Rapport d'analyse environnementale

**Projet de centrale hydroélectrique Mercier
par Hydro-Québec**

Dossier 3211-12-68

Le 5 juin 2002

FIGURE 5 : CARACTÉRISTIQUES DE LA FRAYÈRE À DORÉ JAUNE À AMÉNAGER EN AVAL DE LA CENTRALE MERCIER (TIRÉE DE L'ÉTUDE D'IMPACT)

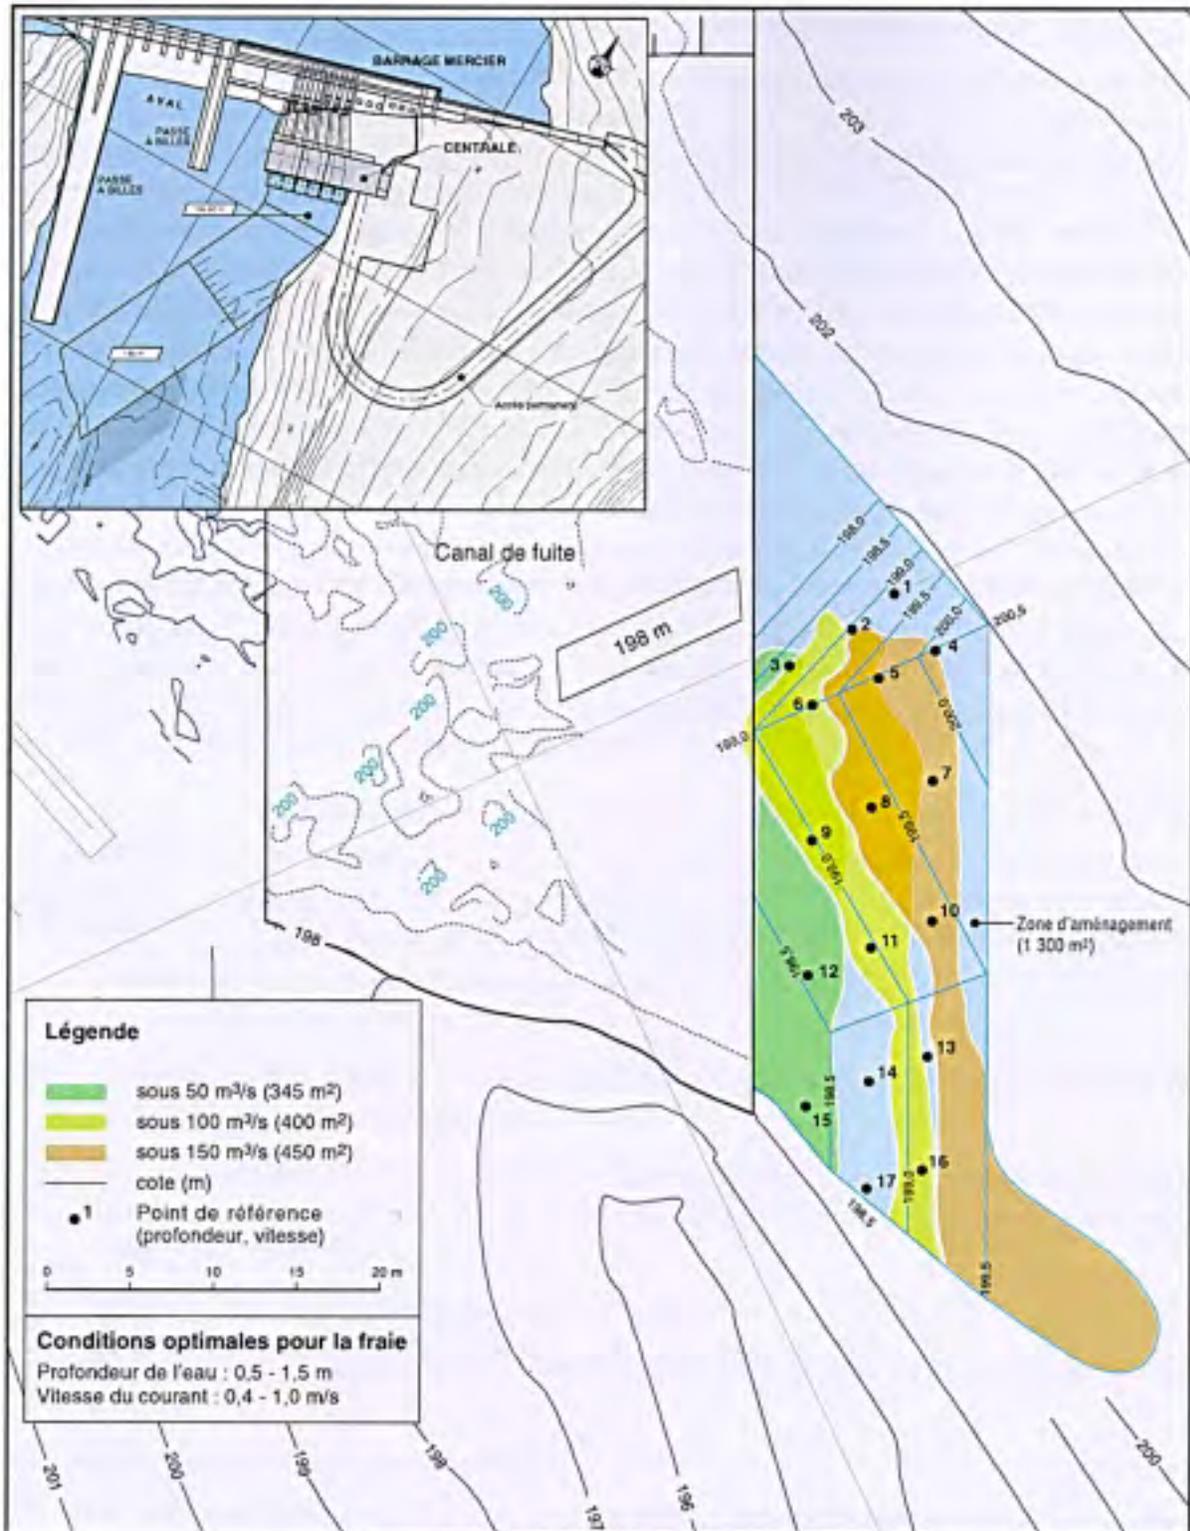
La construction du canal de fuite affectera une zone de frai, considérée d'importance moyenne, présentant une superficie de 150 m². De plus, une aire de frai supplémentaire estimée à 400 m² s'ajoute à cette superficie à cause de la baisse de niveau causée par le creusement du canal de fuite. En somme, le projet mènera à la perte totale d'une aire de fraie en eau vive de 550 m².

La révision de l'échéancier pourrait entraîner du dynamitage entre le barrage et le batardeau pendant la période de frai des dorés jaunes. Dans ces circonstances, Hydro-Québec s'engage à respecter les lignes directrices formulées par Pêches et Océans Canada sur le dynamitage dans les zones de pêche. Le critère retenu est conçu pour calculer la charge d'explosifs maximale assurant la protection des œufs, plus sensibles à la propagation de l'onde de choc. De plus, la proximité du barrage et les précautions à prendre en terme de sismicité feront en sorte de limiter les charges installées.

L'aménagement d'une aire de frai d'une superficie totale de 1300 m² à proximité du canal de fuite compensera la perte de frayère occasionnée par le projet. Sur ces 1300 m², 850 m² seront adéquats comme aire de frai à des débits turbinés allant de 50 à 150 m³/s (Figure 5). Pour des débits supérieurs, les frayères naturelles sont accessibles et abondantes. Selon la FAPAQ, la frayère que compte aménager l'initiateur présente les caractéristiques requises pour maximiser les chances de succès de l'aménagement pour le doré ainsi que pour les autres espèces qui fraient dans des conditions similaires. L'aménagement de cette frayère est prévu pour avril ou mai 2004, afin de bénéficier des faibles niveaux d'eau qui permettront de travailler à sec. Ces travaux, d'une durée maximale d'un mois, seront effectués autant que possible avant le frai du doré. Avec l'aménagement d'une nouvelle frayère, les impacts sur la reproduction seront minimisés à condition que cette dernière présente des résultats positifs. Par conséquent, les impacts résiduels sont considérés mineurs.

Afin de vérifier l'efficacité de l'aménagement, un suivi environnemental est proposé par l'initiateur. Un suivi printanier et automnal des conditions hydrauliques à l'emplacement des frayères sera effectué en période de construction, de façon à évaluer les effets des travaux sur la reproduction des dorés et des corégonidés. En période d'exploitation, il est proposé d'effectuer des pêches trois années non consécutives pendant les cinq années que durera le suivi afin de vérifier l'efficacité des mesures d'atténuation et de compensation. Pour bien caractériser l'efficacité des frayères aménagées, nous recommandons de suivre à la fois l'utilisation de la frayère au printemps et à l'automne et le rendement des communautés piscicoles dans le bief aval. De plus, l'initiateur doit démontrer que ces aménagements donnent les résultats escomptés et, dans le cas contraire, il devra apporter les mesures correctrices nécessaires en conformité avec la Loi sur la qualité de l'environnement.

FIGURE 6 : ACTIVITÉS RÉCRÉOTOURISTIQUES ET CARACTÉRISTIQUES FAUNIQUES DANS LA ZONE DES TRAVAUX (TIRÉE DE L'ÉTUDE D'IMPACT)

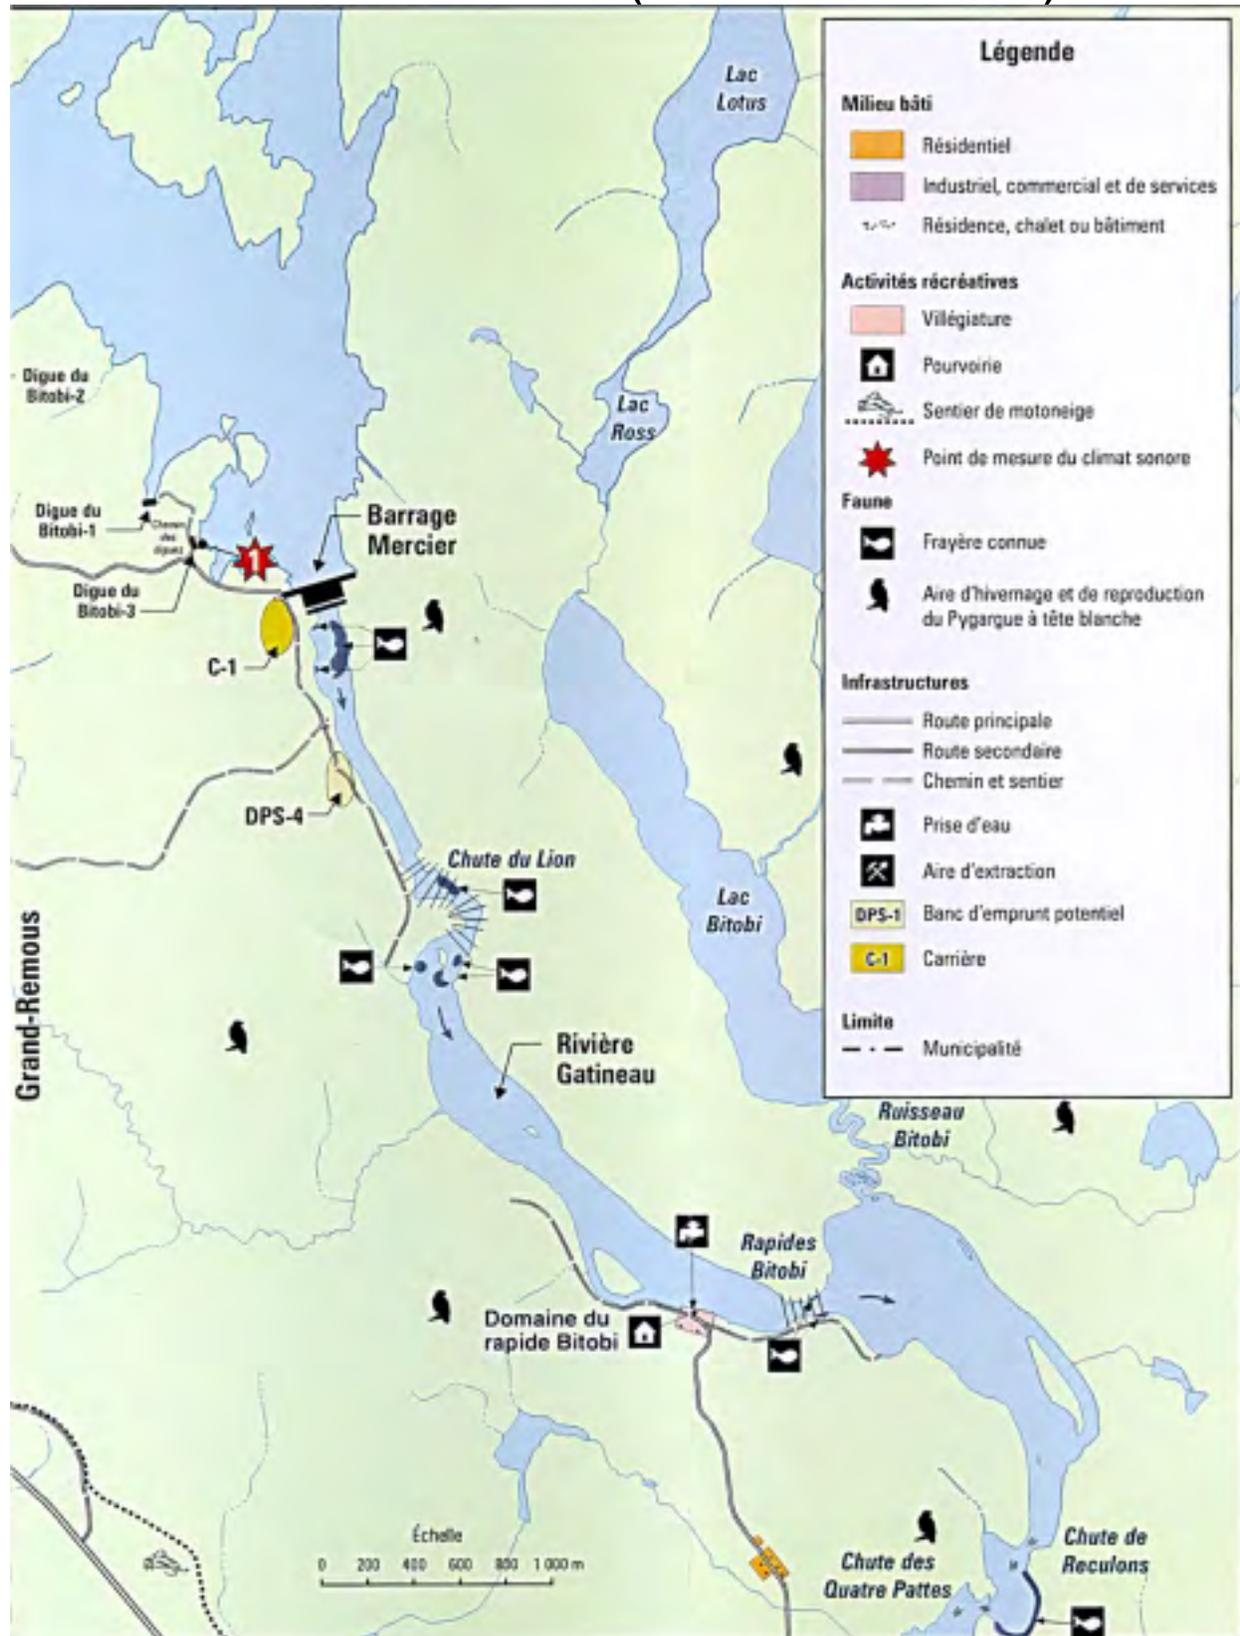
Selon la FAPAQ, les mesures sont dans l'ensemble acceptables. Toutefois, en ce qui concerne la zone de protection autour des nids, cet organisme recommande que le rayon de protection soit porté à 700 m au lieu du 500 m proposé par l'initiateur. La zone de protection intensive, où aucune activité n'est permise en tout temps, serait donc de 300 m autour du nid suivie d'une zone tampon de 400 m où les activités sont permises en dehors de la saison de reproduction, laquelle s'étend, selon la FAPAQ, du 15 mars au 31 août. En outre, aucune installation permanente n'est autorisée dans la bande totale de 700 m (route, bâtiments, ligne de transport d'énergie, etc.).

En accord avec l'avis de la FAPAQ, nous estimons que les différents impacts sur le pygargue à tête blanche seront mineurs grâce à l'application des mesures d'atténuation proposées. Somme toute, en considérant l'avis des experts consultés, l'impact de l'aménagement d'une centrale hydroélectrique au barrage Mercier n'aura pas d'impact important sur l'avifaune et les impacts résiduels sont jugés minimes, en considérant les mesures d'atténuation prévues et en effectuant un suivi environnemental approprié.
